OGGETTO: Istanza per la procedura di valutazione ambientale ai sensi art. 23 del D.Lgs 152/2006 e s.m.i. relativa al progetto di sviluppo concessione “Colle Santo”. Ditta C.M.I. Energia S.P.A. – Roma. Provvedimenti.

VERBALE DI DELIBERAZIONE DEL CONSIGLIO COMUNALE

OGGETTO: ISTANZA PER LA PROCEDURA DI VALUTAZIONE DI IMPATTO AMBIENTALE AI SENSI ART. 23 DEL D.LGS 152/2006 E S.M.I. RELATIVA AL PROGETTO DI SVILUPPO CONCESSIONE "COLLE SANTO". DITTA C.M.I. ENERGIA S.P.A. - ROMA. PROVVEDIMENTI.

Figura 1: Visione d'insieme del percorso delle opere proposte con evidenziati i Comuni di Bomba e Paglieta sedi delle zone di estrazione e trattamento. Sono inoltre sovrapposte alla cartografia topografica le informazioni relative al rischio PAI e PSDA.

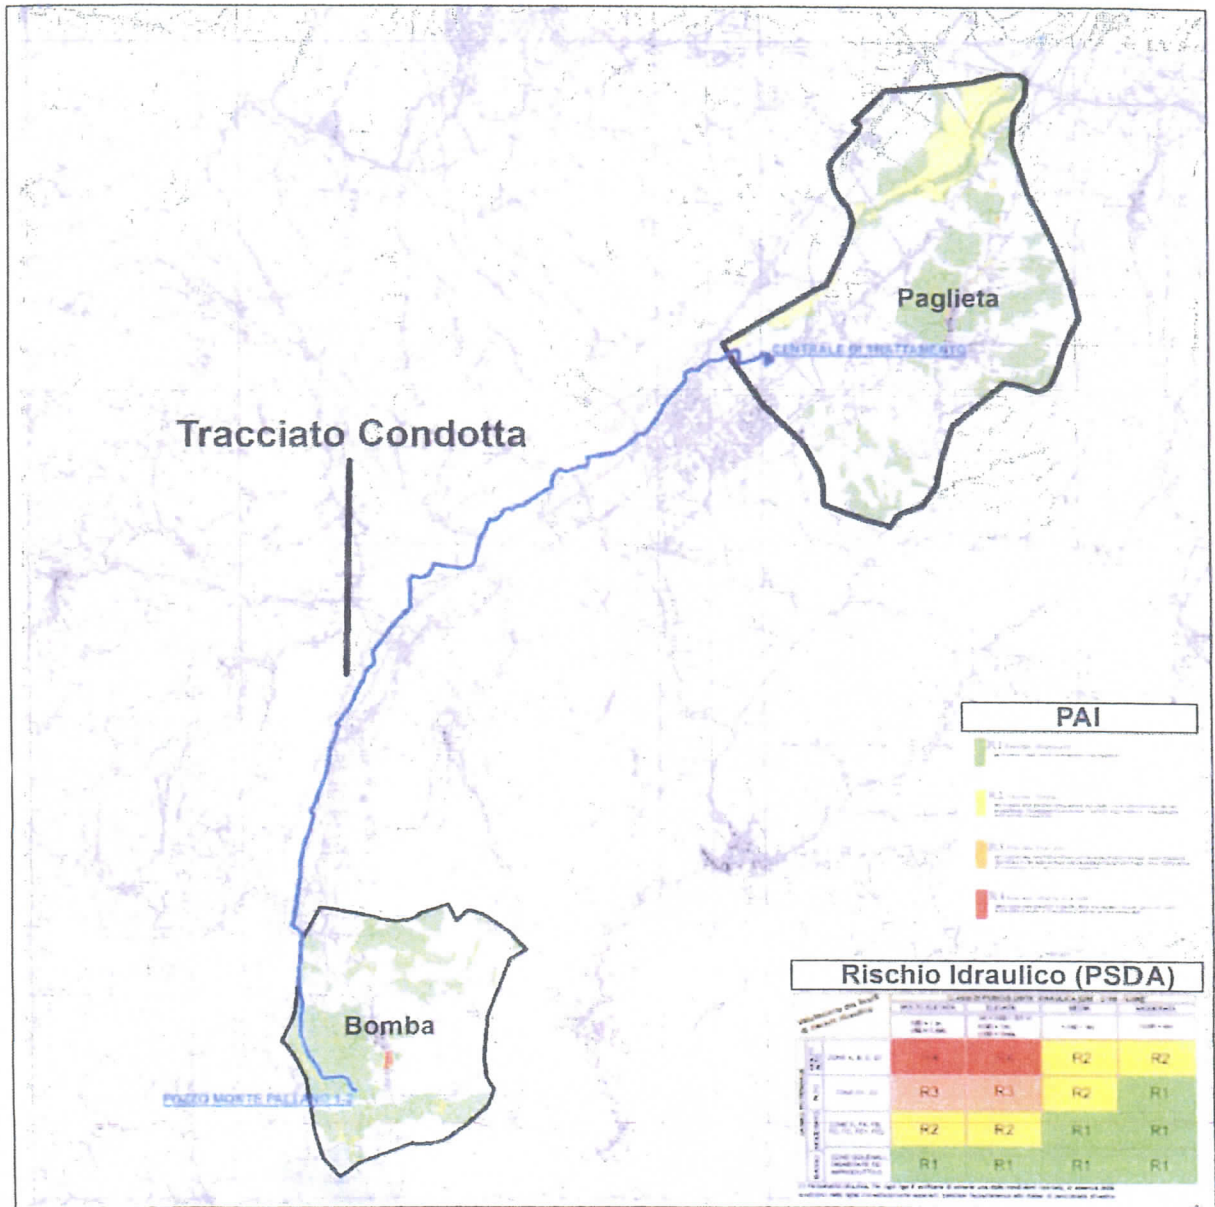
- Le installazioni in area pozzi sono in zona a rischio di frana R1 e pericolosità P2 (secondo il Piano Stralcio di Bacino per l'assetto Idrogeologico);
- La condotta si colloca per larghi tratti entro la fascia di rispetto del fiume Sangro nonché del torrente Pianello e del fosso di Ballevino (secondo il Piano Regionale Paesistico);
- La condotta corre in zone a pericolosità elevata o molto elevata e a rischio R1 (secondo il Piano Stralcio Difesa Alluvioni);
- Sia la condotta che la centrale di raffinazione si trovano in aree soggette a inondazione (secondo il Piano Territoriale di Coordinamento Provinciale);
- La condotta fino a V3 è in zona ad alta suscettività a frana; in altri tratti tale suscettività è media o moderata (secondo il PTCP).

(vedi Figura 1 in allegato: Visione d'insieme del percorso delle opere proposte con evidenziati i Comuni di Bomba e Paglieta sedi delle zone di estrazione e trattamento. Sono inoltre sovrapposte alla cartografia topografica le informazioni relative al rischio PAI e PSDA).

E' quindi possibile osservare come il tratto finale delle installazioni, ivi compresa la centrale di trattamento, arrivino all'interno del Comune di Paglieta dopo aver percorso un lungo tracciato (circa 21,00 km.) costeggiando la destra idrografica del Fiume Sangro ed attraversando numerose aree soggette ad importanti rischi, sia da esondazione che da frana (Figura 1).

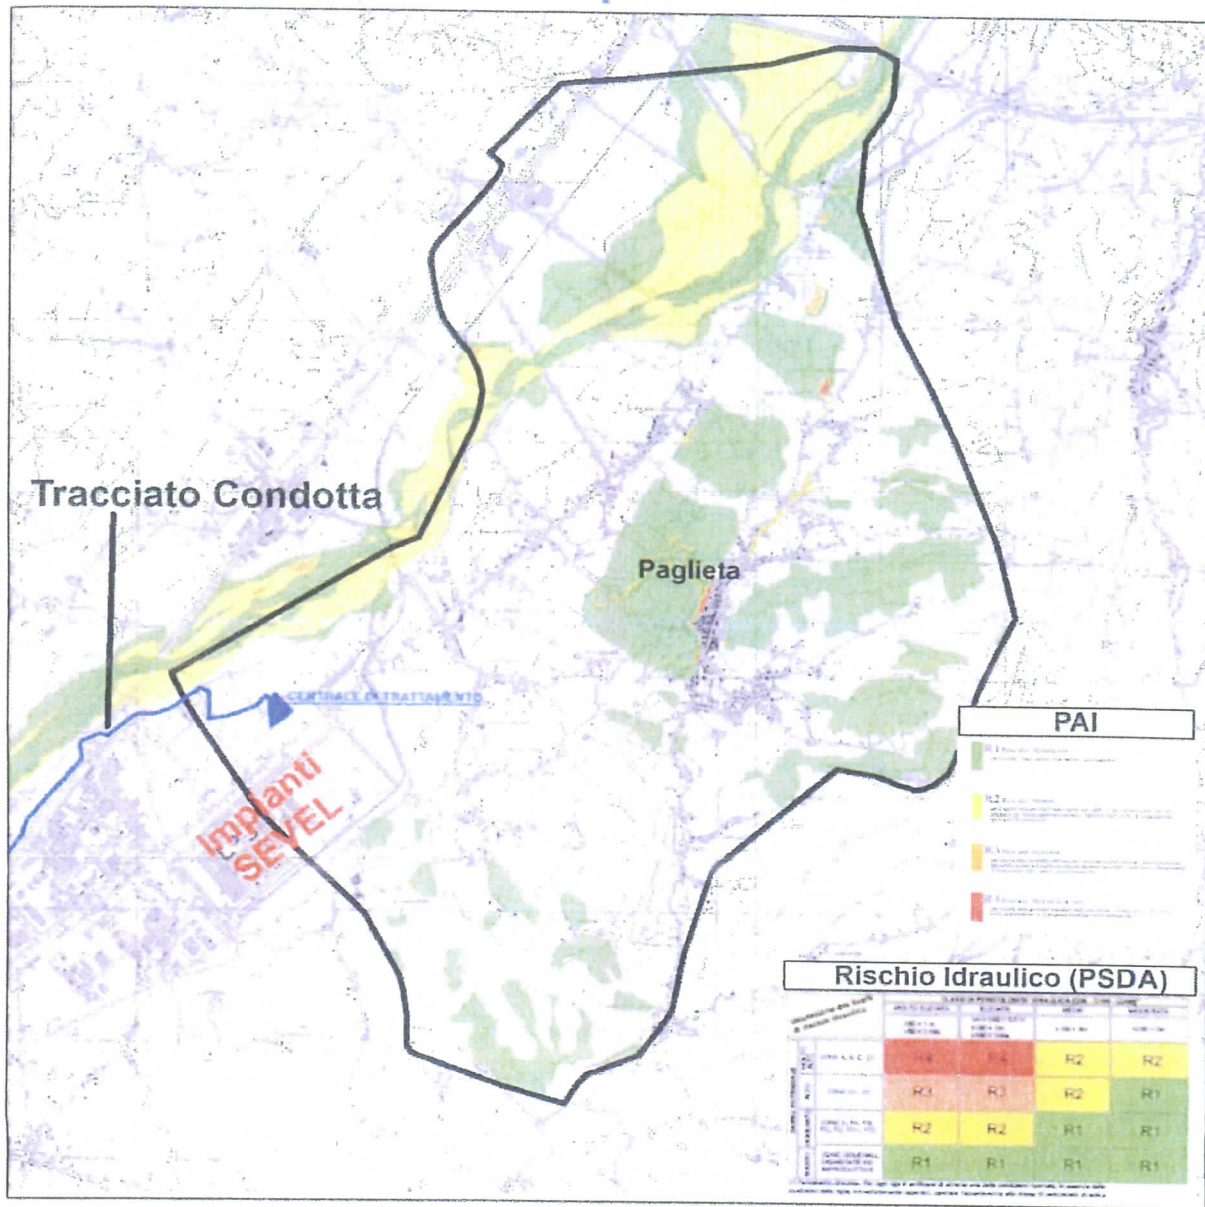
Nello specifico è possibile osservare come la porzione finale del tracciato e l'impianto siano pericolosamente ubicati a ridosso di aree a rischio esondazione R1 ed R2 e soggette a frequenti allagamenti in occasione di precipitazioni più importanti ma spesso frequenti. Come accaduto in tempi non troppo lontani (2013, 2015), tali allagamenti sono spesso arrivati fino agli stabilimenti della SEVEL ubicati a poche decine di metri dall'area proposta per la centrale di trattamento (Figura 2).

(vedi Figura 2 in allegato: Visione d'insieme della porzione finale del percorso delle opere proposte in corrispondenza del Comune di Paglieta, sono state evidenziate la traccia della condotta, l'ubicazione della centrale di trattamento e la sede degli impianti SEVEL. Sono state inoltre sovrapposte alla cartografia topografica le informazioni relative al rischio PAI e PSDA).

Figura 3: Visione d'insieme della porzione iniziale del percorso delle opere proposte in corrispondenza del Comune di Bomba, sono state evidenziate la traccia della condotta, l'ubicazione del sito di estrazione e la porzione settentrionale dell'invaso del Lago di Bomba.

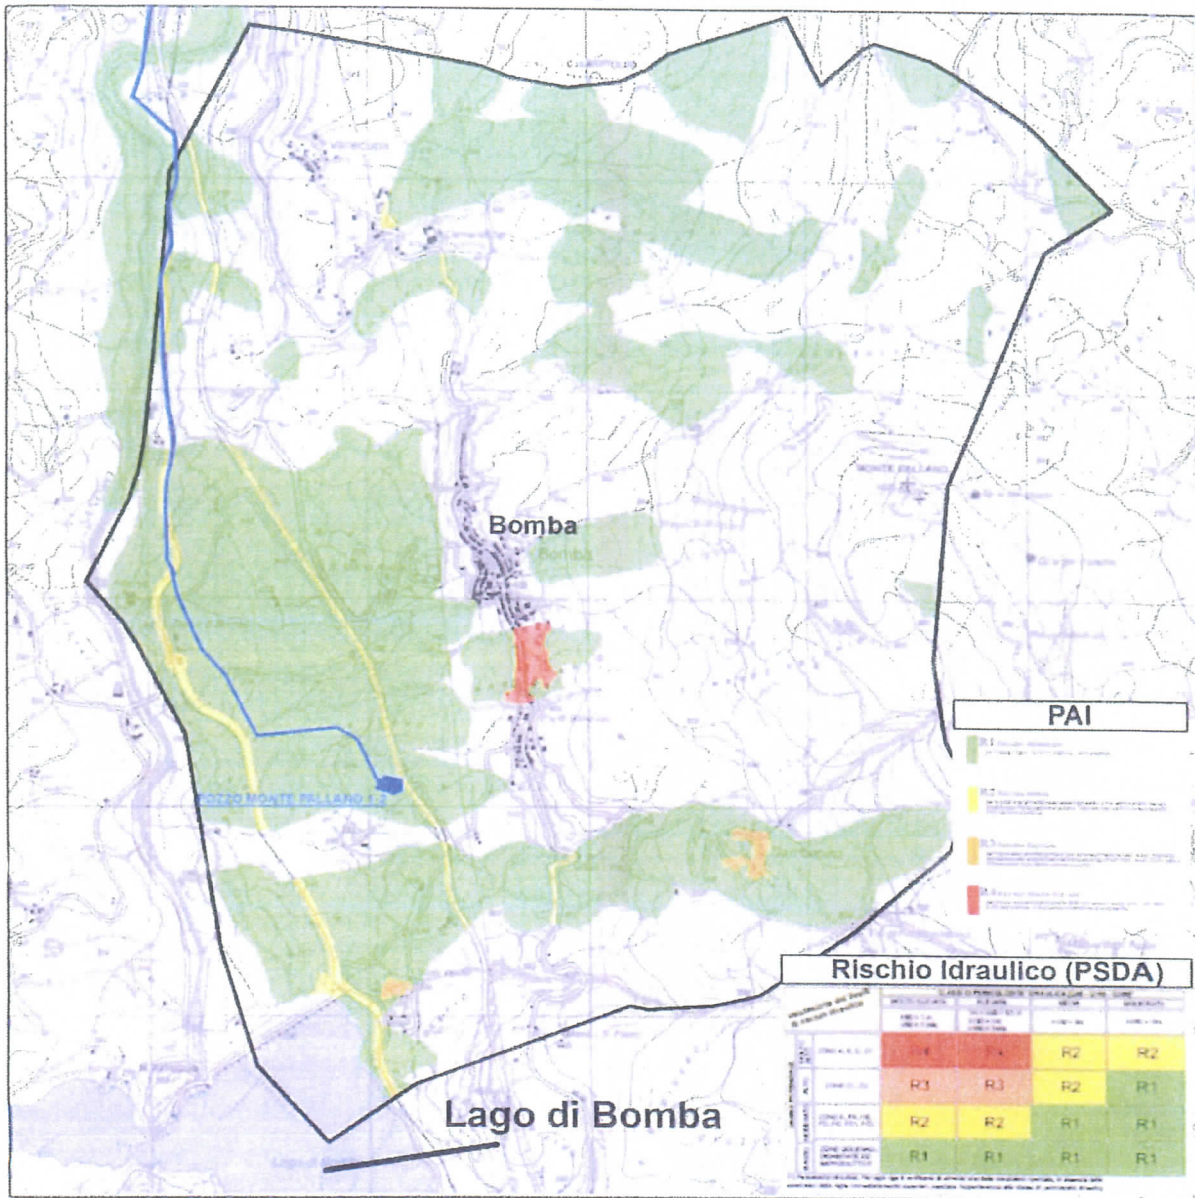
Va inoltre sottolineato che il sito di estrazione e la porzione iniziale del tracciato sono ubicati a ridosso di un importante bacino idrico artificiale abruzzese, il Lago di Bomba, esteso circa 10 chilometri quadrati e con una capienza massima di circa 4.000.000 di metri cubi. Tale lago è situato in un territorio storicamente soggetto a fenomeni di instabilità dei versanti di natura ed entità importanti. Tale scenario rende ancora più elevato il rischio esondazione per tutte le porzioni a valle dell'invaso in quanto qualunque fenomeno che mini la stabilità di tale area porterebbe a conseguenze catastrofiche per tutte quelle già precarie e critiche situazioni a valle di esso, ivi compreso l'intero tracciato della condotta e la centrale di trattamento (Figura 3).

(vedi Figura 3 in allegato: Visione d'insieme della porzione iniziale del percorso delle opere proposte in corrispondenza del Comune di Bomba, sono state evidenziate la traccia della condotta, l'ubicazione del sito di estrazione e la porzione settentrionale dell'invaso del Lago di Bomba).
